De danske Statsbaner.
Maskinafdelingen

Mellemste Kobbelstang til Loko: Litra H.

H.57.

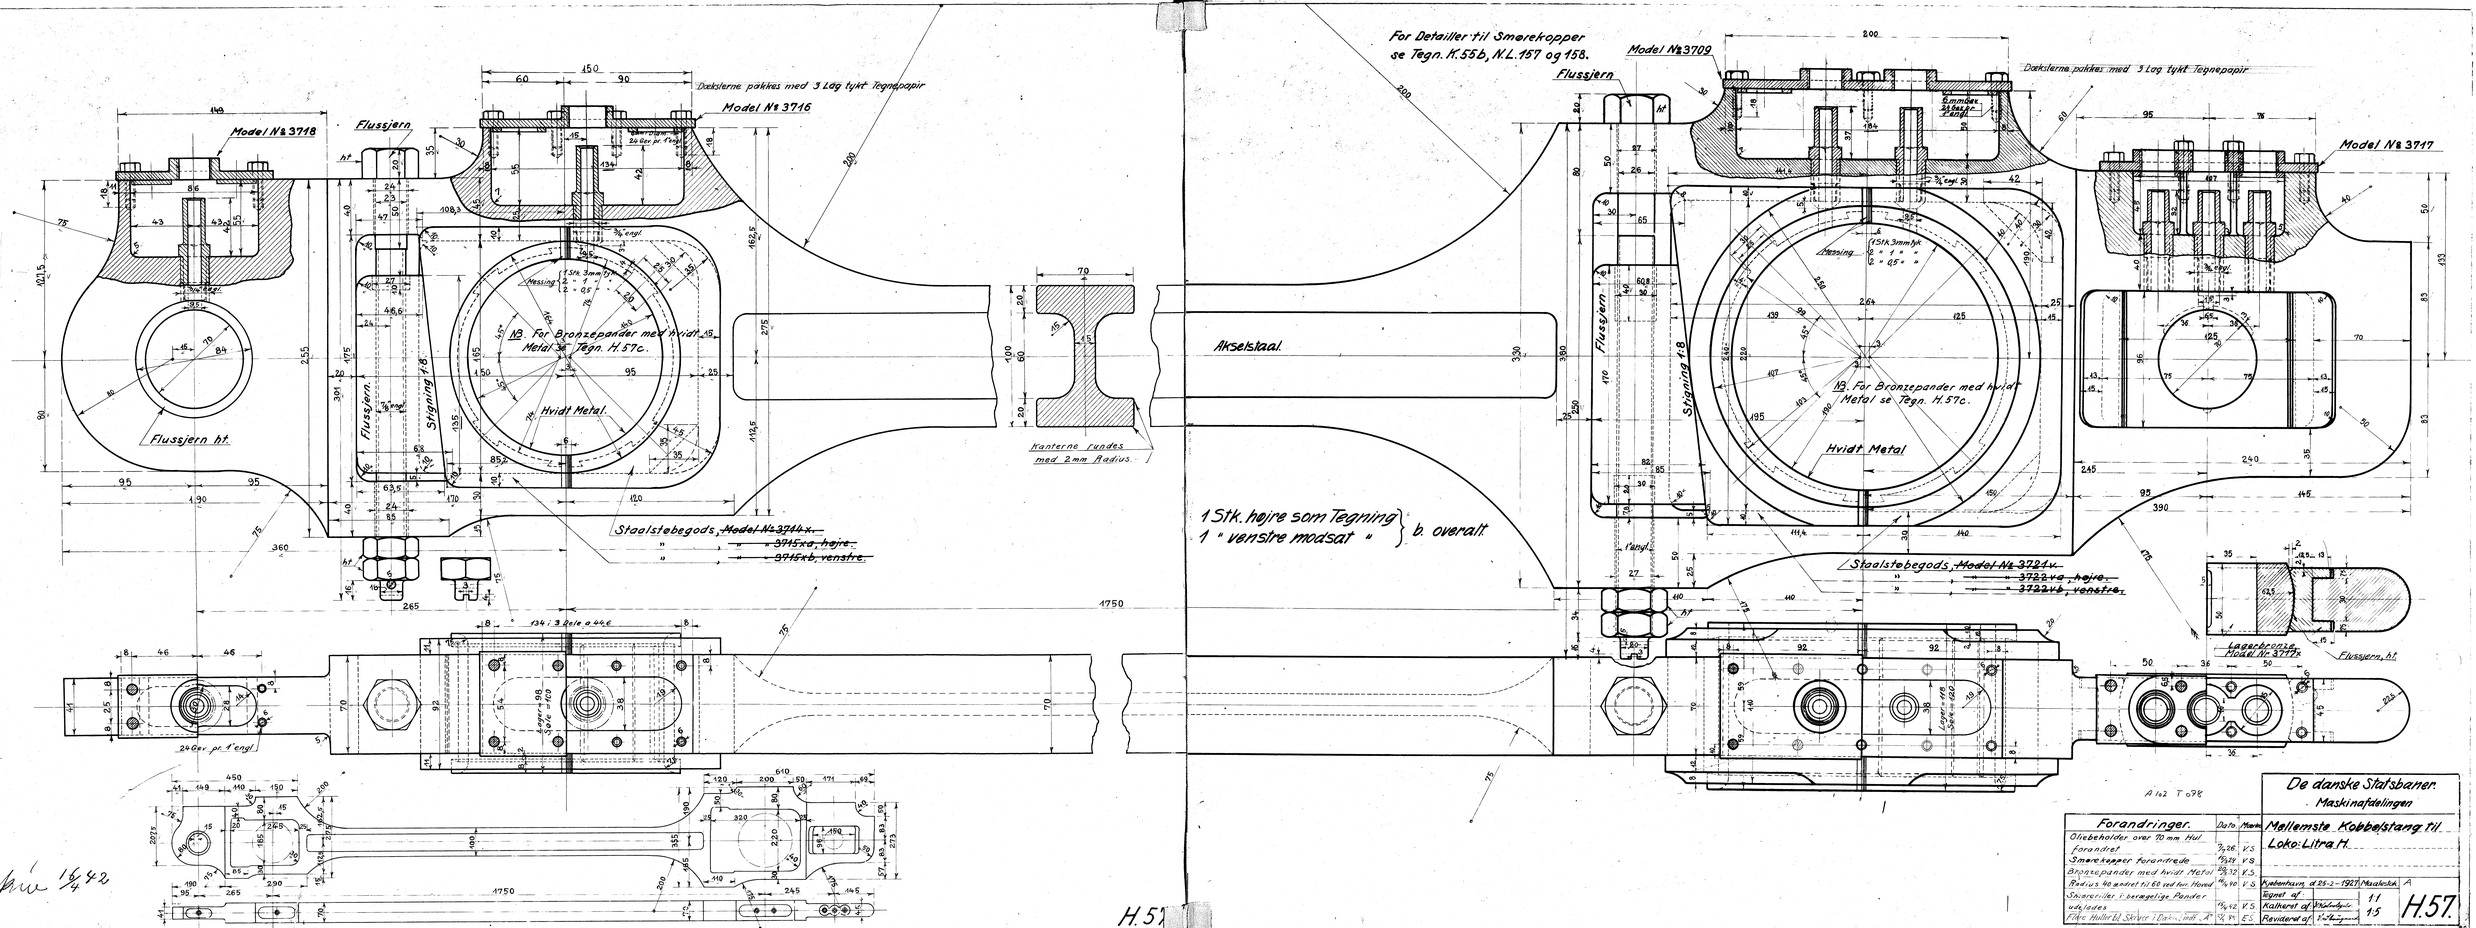
Forandringer.	Dato	Mærke
Oliebeholder over 70 mm Hul forandret	3/7 26.	V.S.
Smørekopper forandrede	19/3 29	V.S.
Bronzepander med hvidt Metal	29/12	V.S.
Radius 40 ændret til 60 ved fur. Hoved	19/10	V.S.
Skinneriller i vaengelige Pander udgydes	13/12	V.S.
Efter Haller Bl. Skriver i Dan... indl. A.	12/1 31	E.S.
